北陸電力株式会社

「『東京電力福島第一原子力発電所事故の調査・分析に係る中間取りまとめ』
(2021年3月5日)に関する見解等について(依頼)」に対する回答に係る対応
について(依頼)」に対する回答

別紙 「中間取りまとめに関する見解等(回答)に対して、改めて見解等を聴取する事項」に関する当社見解等の回答(北陸電力)

志賀原子力発電所 1, 2 号機 耐圧強化ベント系の概略図

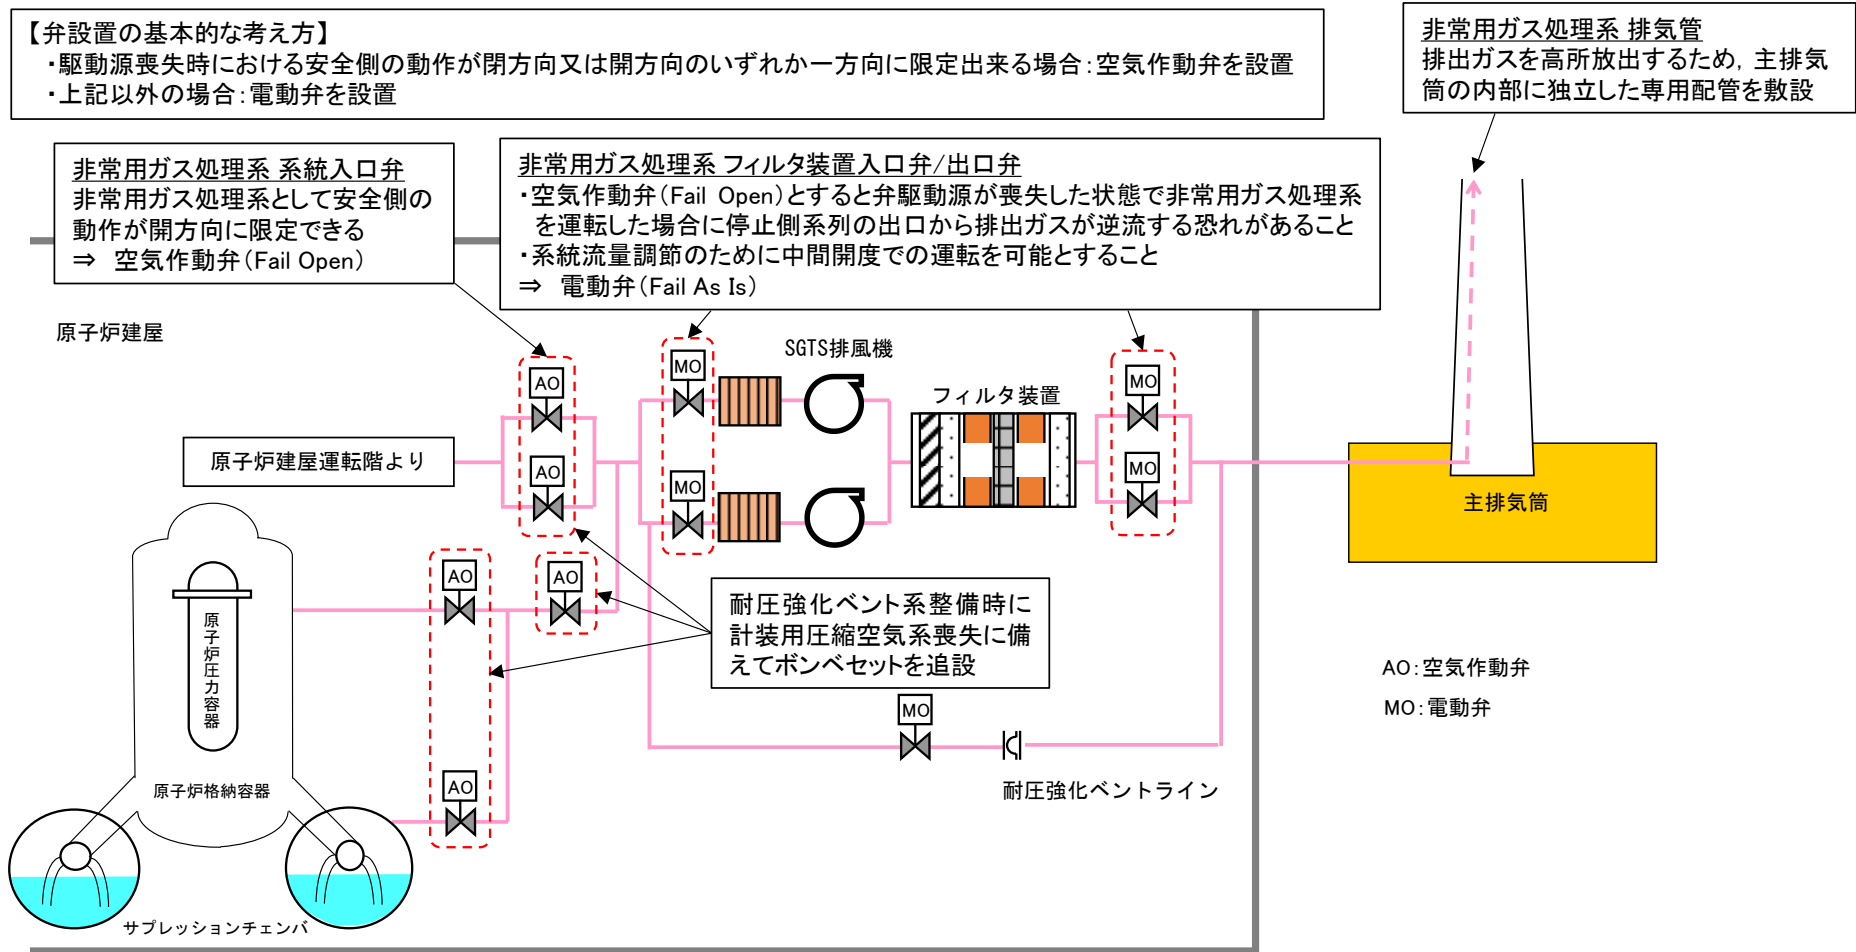
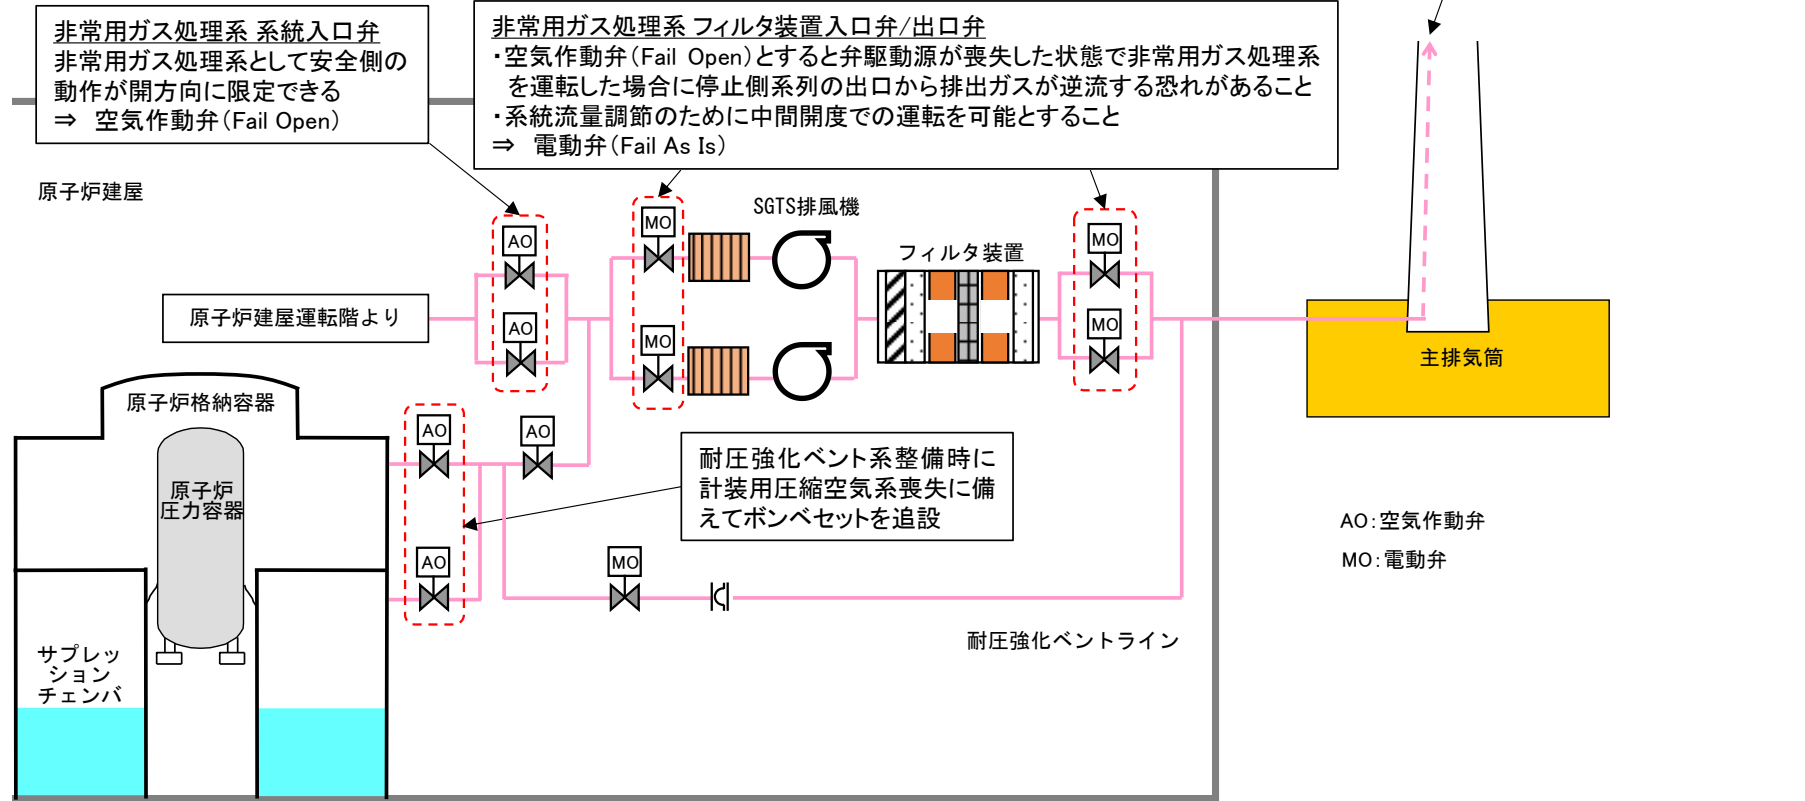
中間取りまとめに関する見解等（回答） に対して、改めて見 解等を聴取する事項	回答内容	（参考）中間取りまとめに関する見解等の回答（2021年5月6日）			
		番号	事項	回答 項目	回答内容、理由
(2) - 2 ③関係 (ア) 耐圧強化ベント ラインの設計（S G T S 配管接続を 含む）に係る当時 の検討経緯及び関 連資料を示すこ と。	<p>志賀1, 2号機の耐圧強化ベント系へのボンベセット設置、排気筒接続及び非常用ガス処理系の弁設計の考え方は次のとおりです（耐圧強化ベント系の概略図は添付2を参照）。</p> <p>【ボンベセット設置】 耐圧強化ベント系は、残留熱除去系（RHR系）が何らかの理由で多重故障している状態において使用する必要が生じる設備であり、RHR系の多重故障の要因は多岐にわたるため、基本的には既存の設備からは独立させて設置することが望ましいと考えております。そのため、計装用圧縮空気系を用いて開閉操作する空気作動弁には、ボンベセットを設置することとしております。</p> <p>【排気筒接続】 耐圧強化ベント系は、既存の非常用ガス処理系配管を活用していることから、その構造は非常用ガス処理系の設計に依存しております。志賀1, 2号機では、非常用ガス処理系設計時に排出ガスを高所放出するため、排気筒を排気筒頂部まで敷設する構造としておりましたので、耐圧強化ベント系の排出も同様に排気筒頂部となっております。</p> <p>また、非常用ガス処理系の設計は当初から排気筒を排気筒頂部まで敷設する前提で行われており、1Fのように排気筒底部に接続する検討を行ってはおられません。</p> <p>【非常用ガス処理系の弁設計】 非常用ガス処理系の弁設計として、フィルタ装置の入口弁/出口弁は電動弁（Fail As Is）、系統入口弁は空気作動弁（Fail Open）としております。</p> <p>弁設置の基本的な考え方として、駆動源喪失時における安全側の動作が閉方向又は開方向のいずれか一方に限定出来る場合には空気作動弁を設置し、そうでない場合は電動弁を設置することとしております。</p> <p>非常用ガス処理系の系統入口弁が空気作動弁（Fail Open）となっているのは、非常用ガス処理系の機能として駆動源喪失時に弁が開方向の動作をすることによる悪影響が無いからです。</p> <p>一方、フィルタ装置の入口弁/出口弁は次の2点を考慮して電動弁（Fail As Is）としております。</p> <p>①非常用ガス処理系はファンや配管等が多重化されていることから、空気作動弁（Fail Open）とすると弁駆動源が喪失した状態で非常用ガス処理系を運転した場合に停止側系列の出口から排出ガスが逆流する恐れがあること</p> <p>②フィルタ装置入口弁/出口弁のいずれかで系統流量調節のための中間開度での運転を可能とすること</p> <p>また、当時の検討経緯に関する関連資料として以下を添付します。 添付3：志賀原子力発電所のアクシデントマネジメント整備報告書（平成14年5月、北陸電力株式会社） 添付4：志賀原子力発電所2号炉のアクシデントマネジメント検討報告書（平成15年7月、北陸電力株式会社）</p>	(2) - 2	これを踏まえ、設計基準対象施設等への接続を含めたAM対策（耐圧強化ベントライン等）の設計、施工及び運用の考え方を確認する必要があります。	③	<p>(2) - 1 ③に記載 (以下に(2) - 1 ③の回答内容記載)</p> <p>志賀2号機の耐圧強化ベント系は、1F事故以前からベントガスが逆流しないよう、ベント時に他系統と隔離可能な設計としております。志賀1号機の耐圧強化ベント系は、原子炉建屋との隔離弁である非常用ガス処理系の入口弁がFail Openの空気作動弁ですが、1F事故以前からベントガスの逆流を発生させないようボンベセットによる空気供給手段を整備し、計装用圧縮空気系が喪失した場合においても隔離可能な設計としております。</p> <p>志賀2号機に新たに設置する格納容器フィルタ付ベント装置は独立した配管を設置し、他系統との独立性を確保する予定であり、志賀1号機も再稼働に際しては同様の対応をする予定です。</p> <p><詳細> 【1F事故以前の状況】</p> <ul style="list-style-type: none"> ●志賀2号機（ABWR）：耐圧強化ベント系は非常用ガス処理系に接続（添付2図-5参照） ・非常用ガス処理系と耐圧強化ベント系の隔離弁は通常時閉でFail As-Isの電動弁とFail Closeの空気作動弁であり、Fail Openではありませんでした。Fail As-Isの電動弁には現場操作が可能なように手動ハンドルを設置しており、全交流動力電源喪失時においても操作可能でした。 ・耐圧強化ベント系と換気空調系の隔離弁は通常時閉でFail Closeの空気作動弁でした。なお、手動ハンドルを設置しており、全交流動力電源喪失時においても操作可能でした。 ・ベント時には他系統との隔離弁を全て閉止することを手順で明確化していました。 ・なお、格納容器ベント弁は計装用圧縮空気系が機能喪失することを想定し、ボンベセットによる供給手段を整備していました。さらに手動ハンドルを設置しており、全交流動力電源喪失時においても操作可能でした。 <p>●志賀1号機（BWR5）：耐圧強化ベント系は非常用ガス処理系に接続（添付1図2.3参照）</p> <ul style="list-style-type: none"> ・非常用ガス処理系と耐圧強化ベント系の隔離弁は通常時閉でFail As-Isの電動弁とFail Openの空気作動弁でした。Fail As-Isの電動弁は現場操作が可能なように手動ハンドルを設置しており、全交流動力電源喪失時においても操作可能でした。 Fail Openの空気作動弁には手動ハンドルは設けていなかったものの、計装用圧縮空気系が喪失した場合を想定し、ボンベセットによる空気供給手段を整備していました。 ・耐圧強化ベント系と換気空調系の隔離弁は通常時閉でFail Closeの空気作動弁でした。 ・ベント時には他系統との隔離弁を全て閉止することを手順で明確化していました。 ・なお、格納容器ベント弁は計装用圧縮空気系が機能喪失することを想定し、ボンベセットによる空気供給手段を整備していました。 <p>【1F事故後の対応】</p> <ul style="list-style-type: none"> ●志賀2号機 格納容器フィルタ付ベント装置の設計にあたっては、以下を考慮する予定です。 ・サプレッションチェンバのベントラインは新規の格納容器ペネトレーションを用いて、他系統と独立した配管を設置します。 ・ドライウエルのベントラインは不活性ガス系配管を一部共用するものの、格納容器第一隔離弁（通常時閉でFail Closeの空気作動弁）の手前で分岐し、他系統との独立性を確保します。 <p>●志賀1号機</p> <ul style="list-style-type: none"> ・耐圧強化ベント系の他系統との隔離弁（Fail Openの空気作動弁）や格納容器ベント弁には、現場で手動操作が可能なよう手動ハンドルを追設しております。 ・その他の対応については、再稼働に際しては志賀2号機と同様の対応を実施する予定です。
